Annexe 7 : procès-verbal de remise de documents

Je soussigné LASSERRE Jean louis, commissaire enquêteur, atteste avoir transmis le 20/04/2016 par courriel à M Jean Lou CALMEJANE, président de la société STAP, ce dernier étant absent, le procès verbal, avec copie au bureau d'études en charge du dossier. Ce procès verbal comprend :

Enquête Publique relative à la demande, présentée par la société SAS STAP, de renouvellement d'autorisation d'exploiter une carrière et ses installations annexes sur le territoire de la commune de LIVERNON (46).

P.J: Pages 90 et 144 du dossier d'enquête

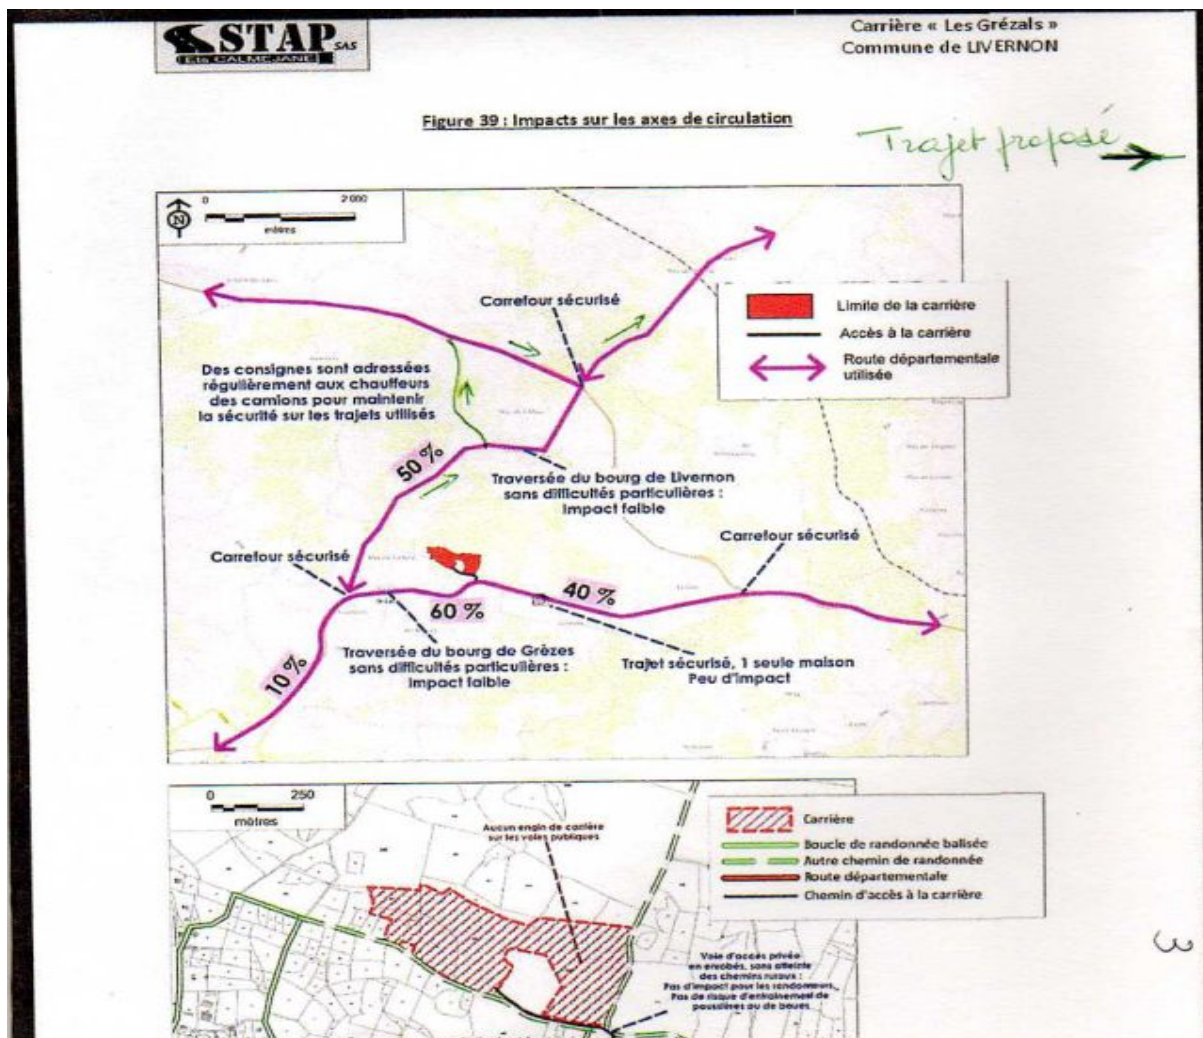
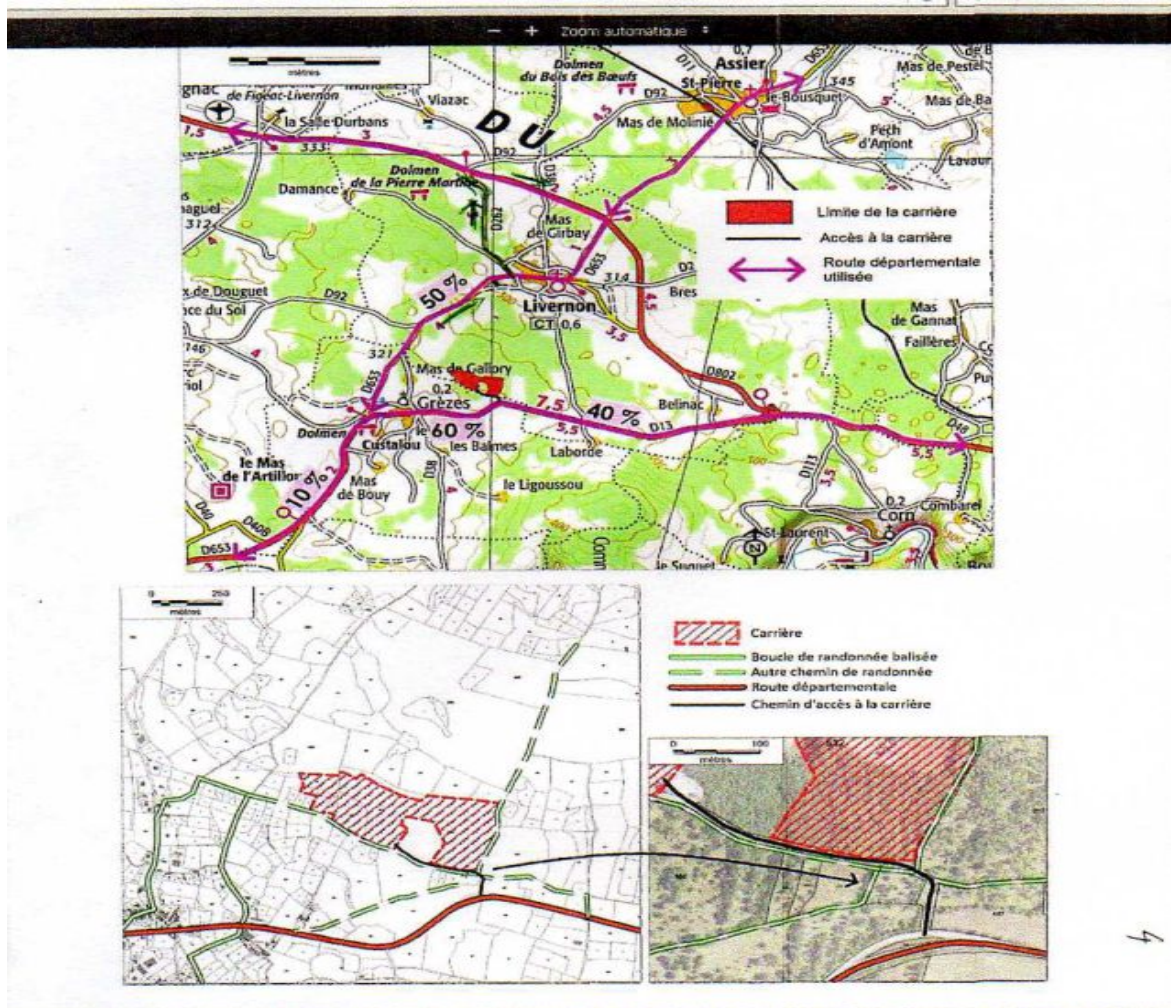
Cette traversée , très dangereuse qui représente 50% du trafic, soit 10 à 15 camions par jour (plan page 90 / 242 et figure 39 page 144 du dossier) en direction d' ASSIER et MONTET et BOUXAL pourrait être évitée en utilisant un autre itinéraire en attendant un autre aménagement mieux adapté par la D 13 mais qui est plus long !.

Cet itinéraire transitoire qui renforcerait la sécurité des Livernonnais proposerait à tous les poids lourds, dont ceux de la STAP (sauf pour la desserte locale), de quitter la D 653, au garage RENAULT, pour emprunter la D 262 puis tourner à droite sur la D 802 afin de rejoindre le carrefour sécurisé vers ASSIER. Le retour vers la carrière se ferait par le même circuit.

En conclusion, la traversée du centre bourg de LIVERNON par les camions de la carrière doit être évitée.

Fig. 1. Localisation des piézomètres.

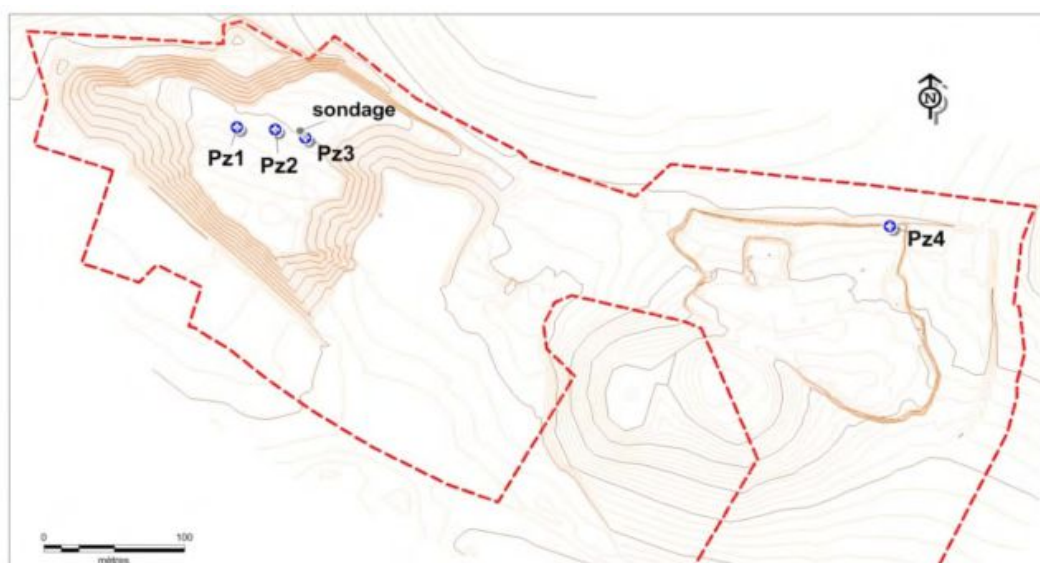
L'exploitant a réalisé 4 sondages en 2015 dans la carrière, équipés en piézomètre pour vérifier les données bibliographiques (Fig. 1):

- trois sont placés en fond de fouille à l'ouest dans le secteur remis en état (cote sol de + 279 à + 280 m NGF),
- un est en limite nord de la fouille est (cote sol à + 288 m NGF).

Ces sondages atteignent des profondeurs de l'ordre de 17,2m pour PZ1, 14,1 m pour PZ2 à 17,5 m pour PZ3 et 4. Un cinquième près du PZ3 n'a pas pu être équipé en piézomètre ; cet ouvrage ayant recoupé d'importants remplissages argileux comblant une zone fracturée.

En septembre 2015, les piézomètres étaient secs plus de 15 m sous le fond de la carrière, hormis pour le PZ1, soit plus de 35 m sous la surface du sol. Le niveau de la nappe était donc situé sous la cote + 262 m NGF à cette date. Des mesures de contrôle ont été effectuées au cours de l'hiver 2015-2016 pour surveiller une éventuelle remontée de la nappe en période de hautes eaux.

Fig. 2. Relevés en cours.

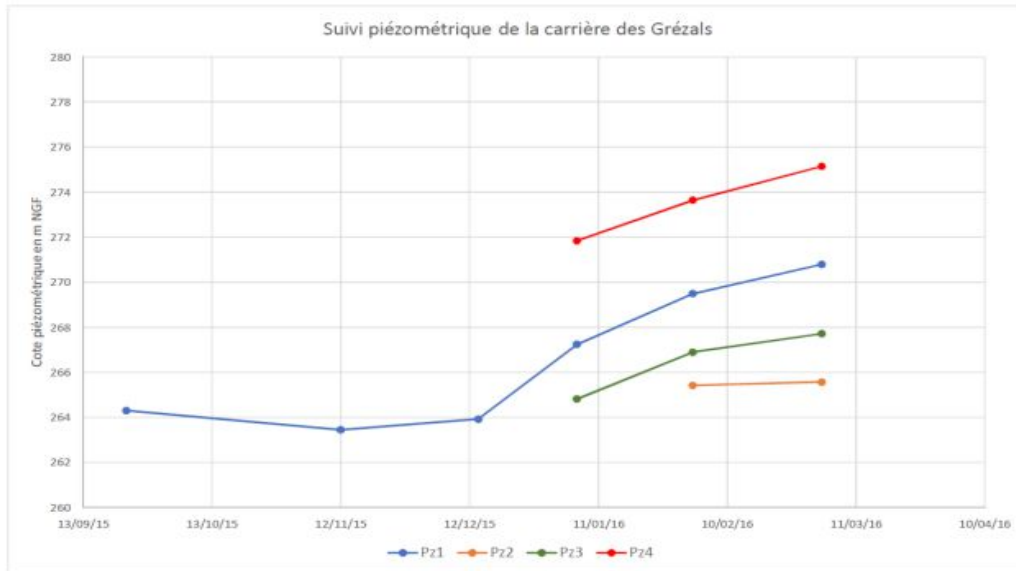
Les premiers relevés transmis à la demande du commissaire enquêteur le 4/03/16 montrent à l'évidence la présence d'eau de ruissellement. Pouvez-vous compléter les données initiales recueillies actuellement par la STAP (cf. fig. 2), en y incluant les dernières données et celles de pluviométrie, en explicitant l'ensemble des résultats, assortis de vos conclusions.

L'ensemble des données actuelles semble également indiquer un ruissellement plus important sur le PZ1.
